Rencontre administrative du 6 juin 2016
Suivi de la D-2016-033 (Dossier R-3933-2015)
sur le programme de chauffe-eau à 3 éléments (CE3É)

Notes préparatoires du 31 mai 2016

Historique du Programme de chauffe-eau à 3 éléments (CE3É)

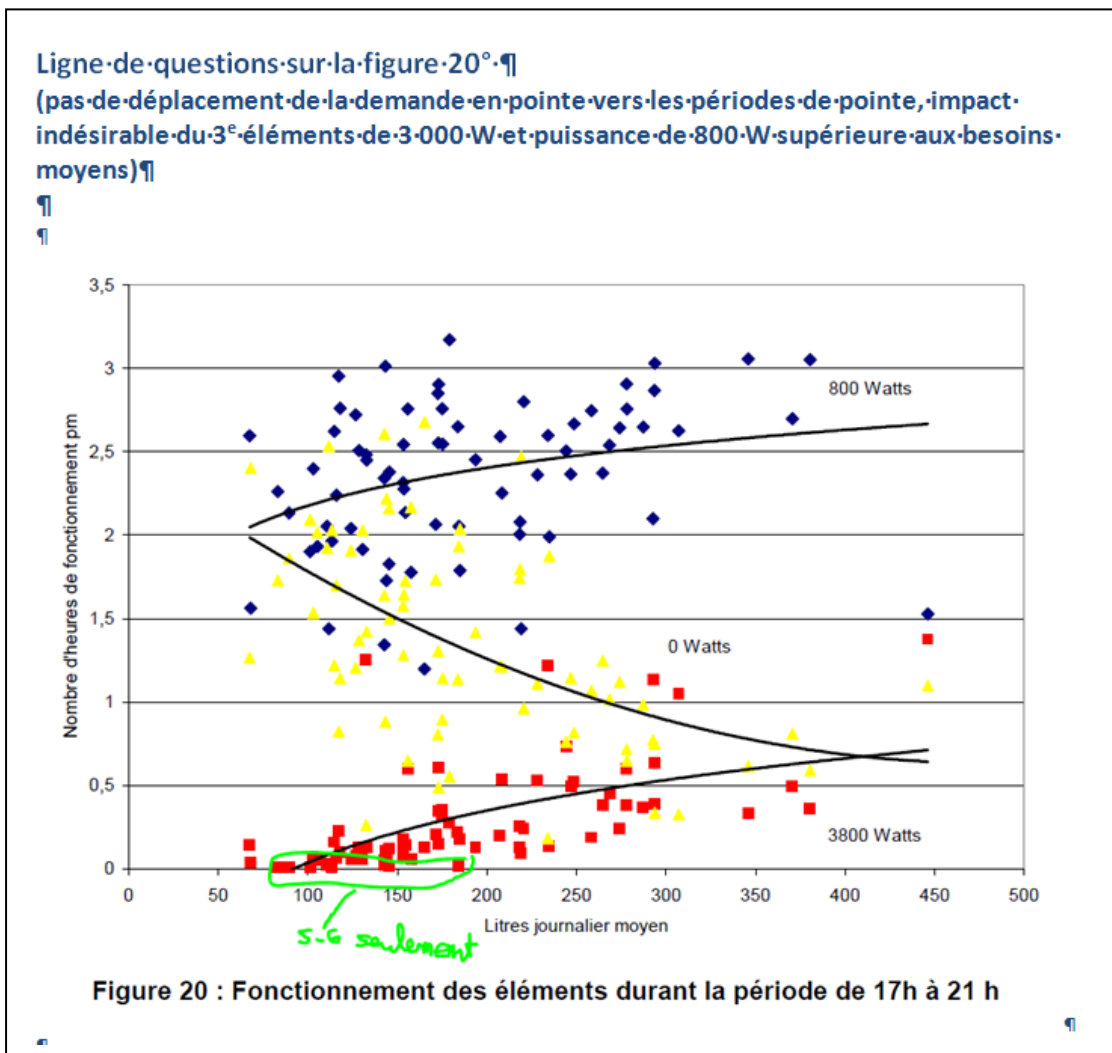
[12] Pour démontrer la rentabilité des CE3É, le Distributeur fait observer que « *La puissance appelée de 800 W survient approximativement 55% du temps, le temps d'arrêt 40% et la puissance appelée de 3 800 W 5% . Ces puissances sont étalées durant les périodes d'une durée de 4 h mises en cause* ¹⁴. » En effet, la figure 20 du Rapport du LTE montre que les CE3É de l'échantillon ont fonctionné

typiquement moins de 30 minutes à un niveau de puissance de 3 800 W. La Régie note cependant que moins d'une demi-douzaine d'entre eux ont fonctionné 0 heures à 3 800 W pendant les 4 heures de pointe. La quasi-totalité de l'échantillon du LTE utilise donc l'élément de 3 000 W pendant la période critique.

[13] La figure 20 montre que la puissance d'un chauffe-eau à 3 éléments peut tomber à 0 Watts pendant en moyenne plus d'une heure par période critique du soir et qu'aucun des chauffe-eau suivis pendant la période 2007/2008 n'a eu un fonctionnement de 4 heures à la puissance de 800 Watts pendant les 4 heures de la pointe du soir.

[14] La Régie aimerait approfondir les conséquences des observations rapportées dans la figure 20. Elles semblent en effet en contradiction avec ce qui est illustré en figure 6 du Rapport du LTE. La figure 20 indique que le CE3É ne provoque pas de déplacement de la consommation d'électricité de la période critique vers l'extérieur de cette période¹⁵. En effet, pour la demi-douzaine de consommateurs qui ont eu 0 heures de fonctionnement à la puissance de 3 800 W, cela signifie que leur consommation d'eau chaude a été entièrement rebâtie en moins de 4 heures avec l'élément de 800 W, et donc que la puissance de cet élément est plus élevée que la puissance moyenne équivalente à leurs soutirages d'eau chaude pendant ces 4 heures.

Figure 6 : Profils de puissance diversifiés en (2006 / 2007)

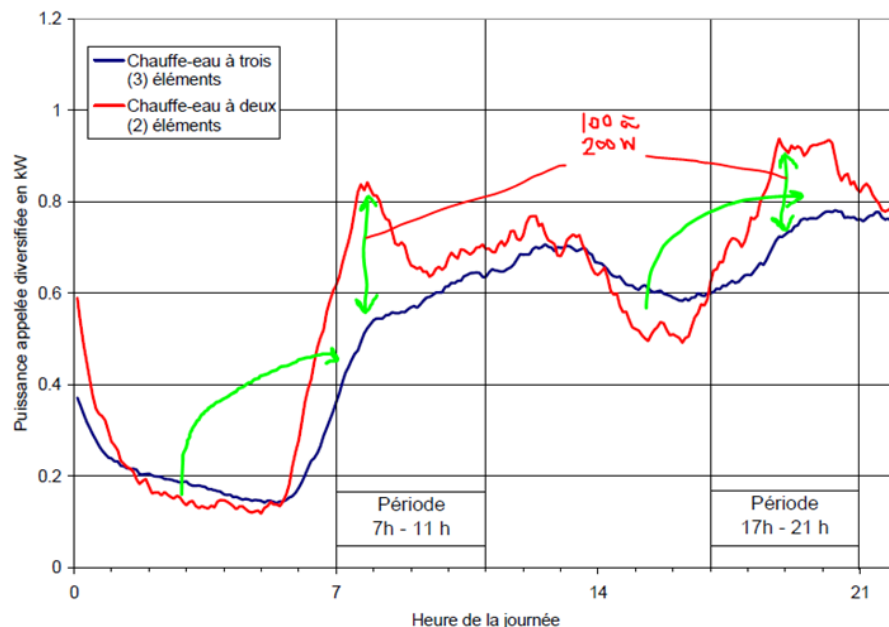
[16] Or, la figure 6 montre un effacement de la consommation d'énergie pendant les deux périodes critiques (aire comprise entre la courbe rouge et la courbe bleue quand la courbe rouge est au-dessus de la courbe bleue). La figure 6 appuie donc la thèse qu'il y a un certain effacement de la charge pendant les deux périodes critiques.

[17] Or, si toutes les choses sont égales, notamment la charge d'eau chaude, la quantité d'énergie consommée en moins par les CE3É pendant les périodes critiques devrait être récupérée en dehors des périodes critiques. L'examen de la figure 6 montre que ce n'est pas le cas : l'aire sous la courbe rouge pendant les 24 heures de la journée est manifestement plus élevée que l'aire sous la courbe bleue. Cela indique que les CE3É ne font pas que soutirer moins de puissance pendant les 2 périodes critiques de 4 heures. Ils consomment aussi moins d'énergie sur une période de 24 heures. Il y a donc un élément additionnel à la stratégie des 3 éléments qui intervient dans les données expérimentales qui sont présentées. Pour juger de la validité de la stratégie à 3 éléments de 800, 3000 et 3 800 W, il faut la valider dans des conditions expérimentales identiques. S'il y a une meilleure isolation thermique ou une température d'eau froide plus douce, un facteur correctif uniforme sur 24 heures doit être appliqué aux résultats.

[18] Il serait par ailleurs intéressant de comparer la courbe obtenue pour les chauffe-eau à 2 éléments de la figure 6 du Rapport du LTE, établie en 2006/2007, avec les profils constatés dans le cadre du projet-pilote de 2014-2015.

La figure ci-dessous montre que le CE3É (courbe en bleu) consomme effectivement moins pendant les périodes critiques que pendant les périodes hors-pointe.

1. → La ligne verte verticale vers 8h00 am et vers 19h00 sont-elles bien ce qui a permis au LTE d'affirmer que le CE3É réduit la consommation en période critique jusqu'à 200 W ?

2. → Comment expliquer que l'aire comprise entre les deux courbes quand la ligne rouge est au-dessus de la bleue est beaucoup plus importante que l'aire comprise entre les deux courbes quand la ligne bleue est au-dessus de la rouge ?

3. → La Régie constate que l'aire sous la courbe rouge sur une période de 24 h est plus importante que l'aire sous la courbe bleue. ° Toutes considérations mises à part sur les appels de puissance en kW, la Régie constate donc que la quantité d'énergie en kWh consommée pendant 24 h par les chauffe-eau 2 éléments est plus élevée que celle des chauffe-eau. Les deux courbes de puissance qui sont comparées ne correspondent donc pas à des besoins d'énergie identiques. Soit les volumes d'eau chaudes soutirés n'étaient pas les mêmes, soit la température d'eau froide n'était pas la même (pas la même saison), soit l'isolation thermique des CE3É est supérieure / de meilleure qualité que celle de l'échantillon de chauffe-eau 2 éléments standards évalués. ° Pouvez-vous faire des vérifications à ce sujet et apporter, si c'est possible des corrections à ces résultats ?

4. → Puisque les observations du LTE sur les appels de puissance des chauffe-eau à 2 éléments pendant les heures critiques sont supérieurs à 800 W le matin et à 900 W le soir, veuillez expliquer pourquoi l'impact du programme d'interruption des chauffe-eau a été établi à 600 W/chauffe-eau en 2014 puis à 700 W par chauffe-eau en 2015 ?
